Rapport d'analyse environnementale

Restauration des sédiments à l'île aux Chats

Dossier 3211-02-146

Avril 2002

FIGURE 5 : RÉPARTITION DES CONCENTRATIONS DE CUIVRE DANS LES SÉDIMENTS DE L'ÎLE AUX CHATS POUR L'ANNÉE 1996 (TIRÉE DE L'ÉTUDE D'IMPACT)

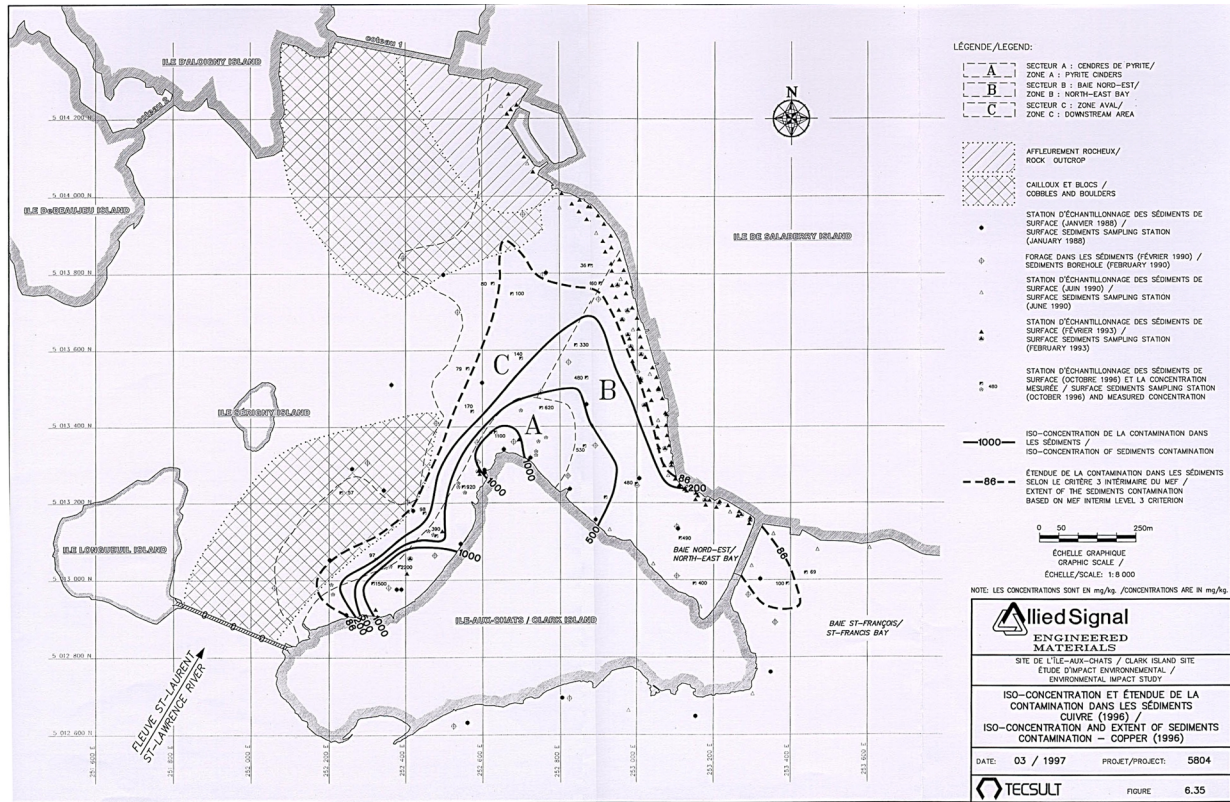
Au chapitre 6 de l'étude d'impact, les concentrations maximales sont présentées en termes d'isoconcentrations pour chacun des métaux lourds pour les années d'échantillonnage regroupées de 1987 à 1993 et en 1996 en fonction des critères intérimaires de qualité des sédiments. Les figures 4 et 5 illustrent, à titre d'exemple, cette distinction entre les deux périodes. Cette séparation des années d'échantillonnage est expliquée par l'initiateur de projet par une réduction globale des concentrations de métaux lourds dans les sédiments suite à la restauration de l'île et au confinement des déchets. On peut donc conclure que les secteurs A et B sont les plus affectés et le demeurent, malgré l'apparente baisse des teneurs observées en 1996.

Les variations observées dans la répartition des concentrations des différents métaux lourds suggèrent que les sources potentielles de contamination seraient différentes. Il n'en demeure pas moins que le dépôt de cendres de pyrites constitue la principale source de contamination alors que la seconde pourrait provenir, telle qu'indiquée dans l'étude d'impact, « d'effluents antérieurs, des eaux de ruissellement et de percolation dans la région de la baie (secteur B). Ainsi, l'arsenic, le cuivre, le fer et le sélénium semblent provenir du dépôt de cendres de pyrites car les concentrations maximales ont été mesurées dans ce secteur. En ce qui concerne le cadmium, le mercure, le plomb et le zinc, la contamination semble provenir des effluents antérieurs dans la portion au sud de la baie nord-est (secteur B) » (Honeywell, page 6-67, décembre 1997).

FIGURE 6 : VUE EN PLAN DU PROJET DE RESTAURATION DES SÉDIMENTS DE L'ÎLE AUX CHATS (TIRÉE DE L'ÉTUDE D'IMPACT)

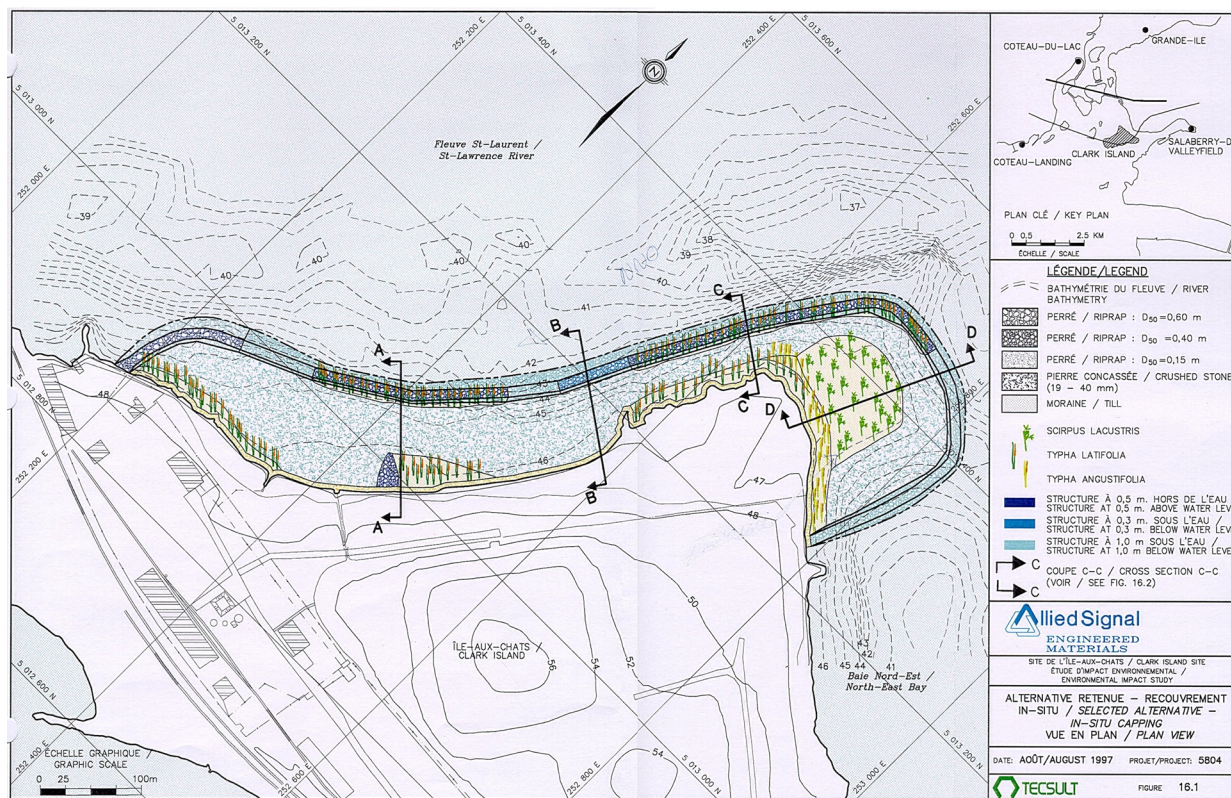
Il a été démontré dans les sections précédentes que le choix d'une méthode de restauration est difficile compte tenu des incertitudes technologiques qui persistent et de l'absence de cas comparable au Québec. Toutefois, après analyse, nous convenons que le dragage et le confinement sur l'île représentent la solution ayant le plus d'avantages au plan de la durabilité et de la facilité de suivi post-travaux. Elle permet également au milieu naturel de se rétablir après enlèvement des cendres de pyrites et des sédiments contaminés et finalement présente un impact visuel moins important puisqu'il ne nécessite pas de structures dans le milieu aquatique et que

On peut donc conclure que les deux méthodes présentent des avantages et des inconvénients aux plans environnementaux et sociaux et que le choix d'une méthode plutôt qu'une autre ne s'impose pas d'emblée. Toutefois, après comparaison des deux solutions et compte tenu d'une part, de la nature de la contamination, de l'absence de risque à la santé humaine, et, d'autre part, des engagements pris par l'initiateur de projet pour assurer et vérifier l'efficacité à long terme du recouvrement, il apparaît que ce dernier est une solution adaptée à la nature et à l'importance de la contamination du milieu par les cendres de pyrite.
